Gamma Auto Coffee	Modello BRIO	N° I.T. 08_2025
Matricola 50520513	Oggetto NUOVO BYPASS e NUOVA VALVOLA DI NON-RITORNO	Necta

Motivo della modifica

Nuovi codici e descrizioni

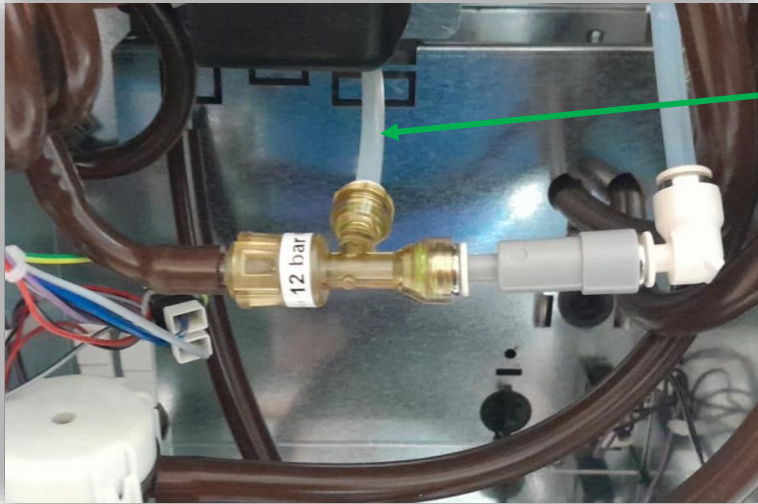
a partire dal S/N **50520513**, le macchine montano il **nuovo** sistema *Bypass + NRV*, che è conforme ai requisiti "lead free".

Per macchine precedenti al S/N sopra riportato, è possibile passare alla **nuova** soluzione, sostituendo tutti i componenti qui sotto elencati (il By-Pass **pre -modifica** è ancora disponibile):

Soluz. Bypass 12 bar

Soluz. Bypass 15 bar

1a ** Bypass 12 bar

1b *** Bypass 15 bar

Tubo 5a / 5b

PTFE 3x6 - L= 120 mm

PTFE 3x6 - L= 80 mm
